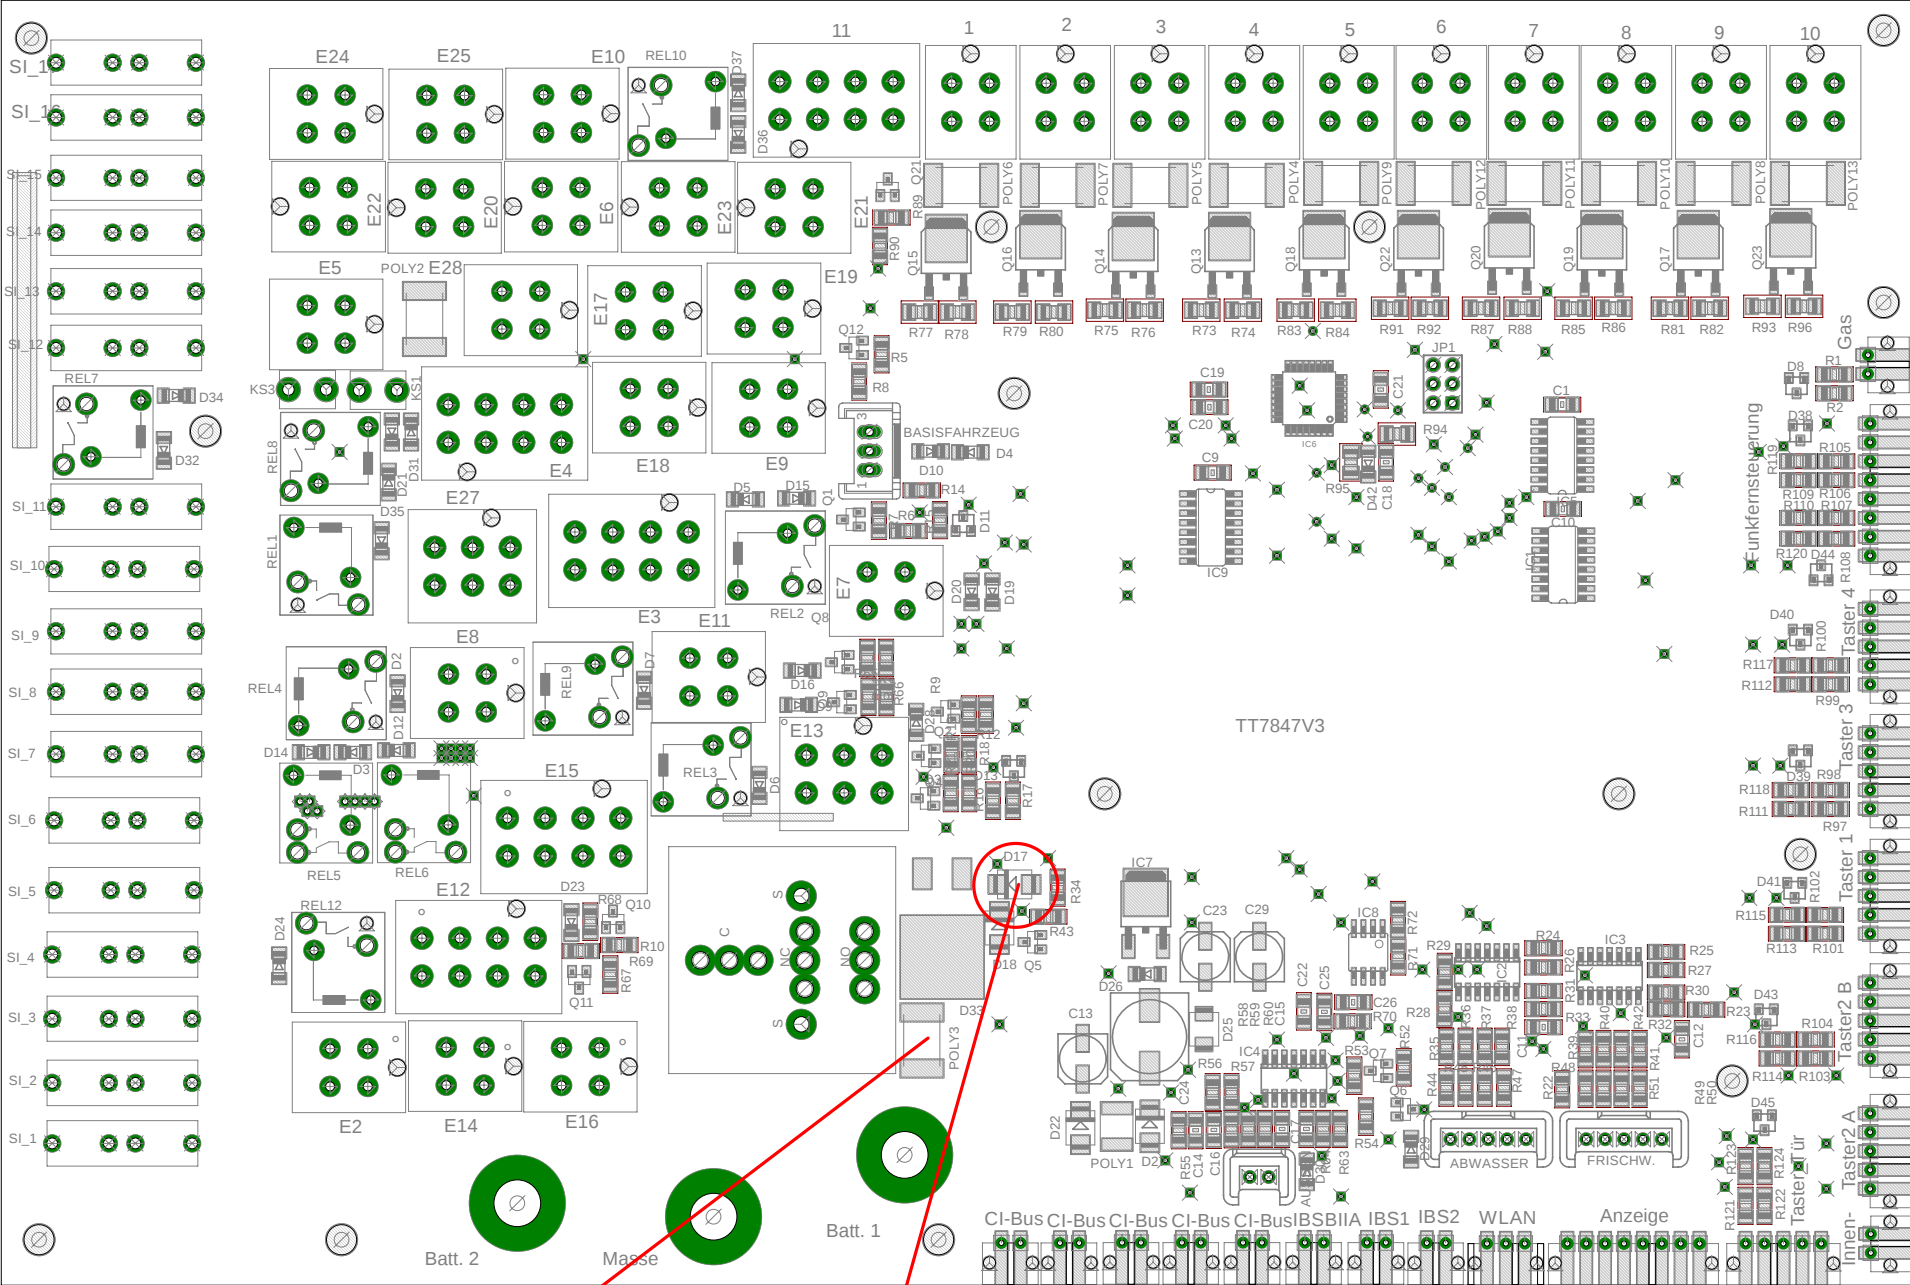
Um die Ladung der B1
durch B2 zu entfernen muss
dieses Bauteil entfernt werden

Um das Parallelschaltrelais
zu deaktivieren muss diese Diode entfernt werden
